Service News

Ducato (290/295)

10
008.19

**1092 1 211 НЕПОДВИЖНЫЙ НАТЯЖИТЕЛЬ РЕМНЯ ОРГАНОВ ДВИГАТЕЛЯ
МА Шум - Техническое решение для сервисных центров**

Рис. 1

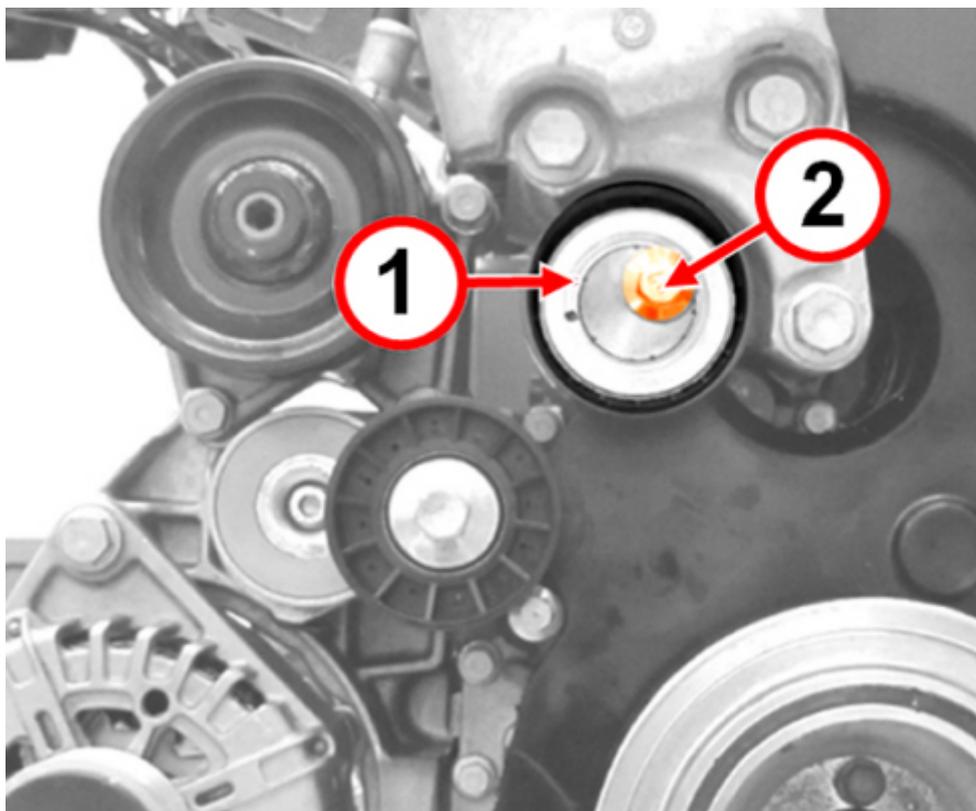
Замените неподвижный натяжитель приводного ремня органов двигателя (1 - рис. 1), закрепленный винтом (2), на новый, полученный на складе запчастей (см. процедуру оп.1092G20 Руководства по техническому обслуживанию).

Рис. 3

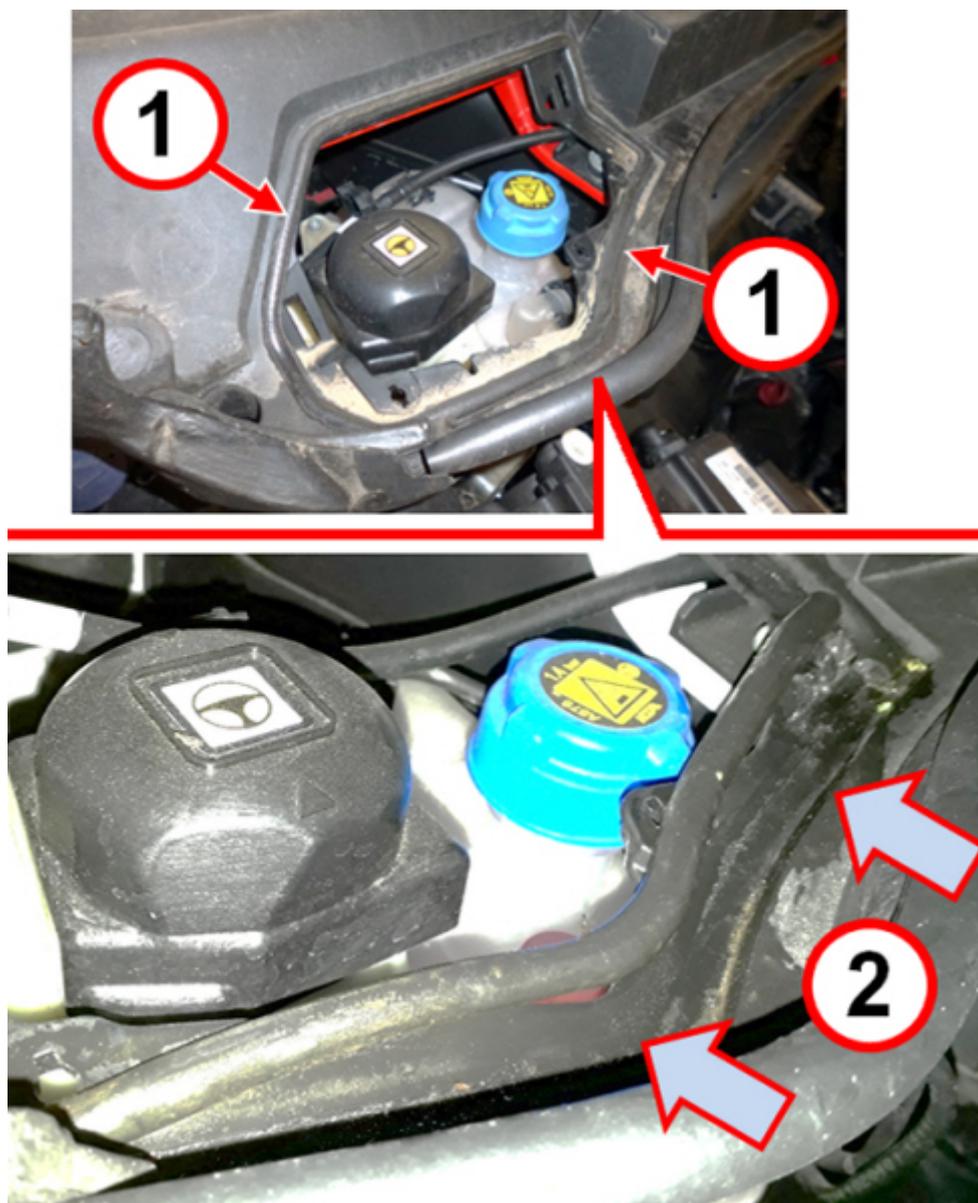
Проверьте на обшивке нижней части ветрового стекла уплотнительную прокладку крышки (1 – рис. 3).

Если прокладка повреждена или отклеена (как показано в примере 2 на рис. 3), замените обшивку нижней части ветрового стекла (см. процедуру оп. 7210E22 Руководства по техническому обслуживанию).
